Vår referanse: 23/10833-2

Dato: 19.12.2023

Uttale samferdsel og utemiljø, flytte eksisterende avkjørsel.

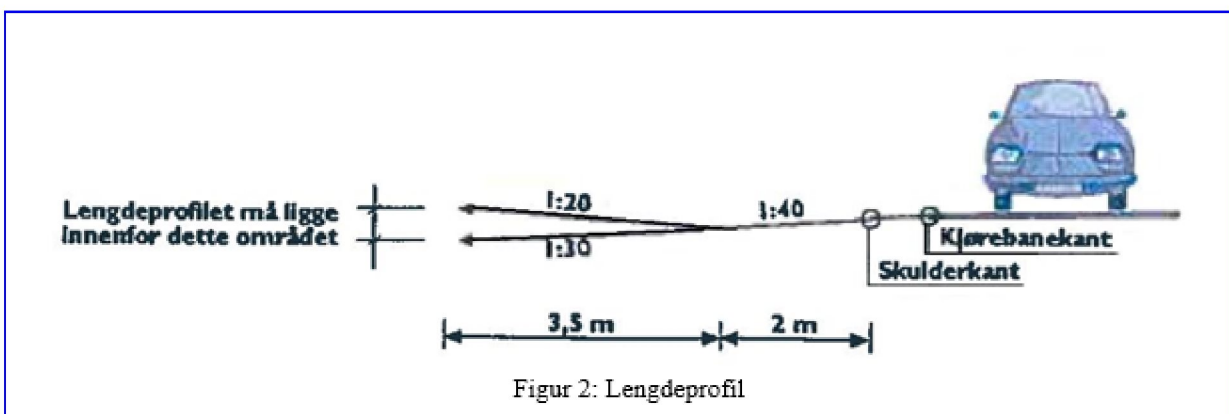
Ny avkjørsel er vist etablert i ytterkurve av Landevegen.

Landevegen klassifiseres som bygdeveg med fartsgrense 50km/t og avkjørsler i kurver tillates ikke.

Det kan imidlertid godkjennes at ny avkjørsel flyttes, men da ut av ytterkurve og vinkelrett på Landevegen.

Det må derfor sendes inn nytt målsatt situasjonskart som viser følgende:

- Bredde på avkjørsel
- Stigningsforhold, se utklipp
- Frisikt 3x45 meter, se utklipp
